東通原子力発電所
震源を特定せず策定する地震動の評価について
(地域性を考慮する地震動)
(コメント回答)

2023年8月4日
東北電力株式会社

審査会合におけるコメント

地震地体構造区分図
【垣見ほか(2003)に一部加筆】

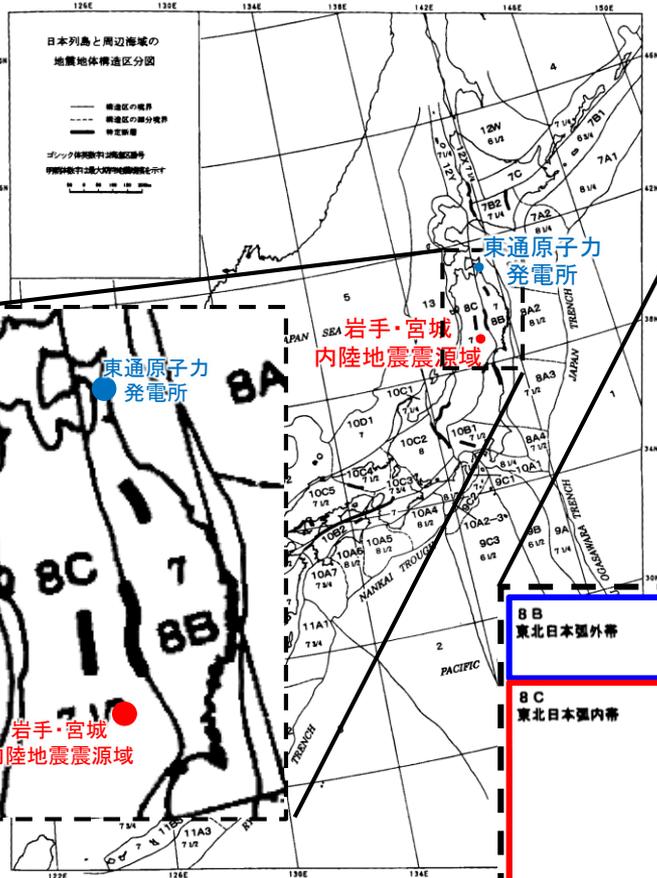
S228

- 震源域周辺は、(8C)東北日本弧内帯に区分され、火山性内弧、隆起優勢、脊梁山地で、逆断層～褶曲が発達、浅発大・中地震活動では「高」とされている。
- 敷地周辺は、(8B)東北日本弧外帯に区分され、外弧隆起帯、安定域、浅発大・中地震活動では「低」とされている。
 - ・ 敷地周辺については、沿岸海域には北部北東帯の延長部の存在が推定され、陸域の敷地北方には中生界の尻屋層群が分布することから、安定域の性質を有するものと考えられる。
- 一方、敷地周辺は(8C)東北日本弧内帯との境界に近接しており、地震地体構造区分図の縮尺、精度の観点から不確かさを有する。
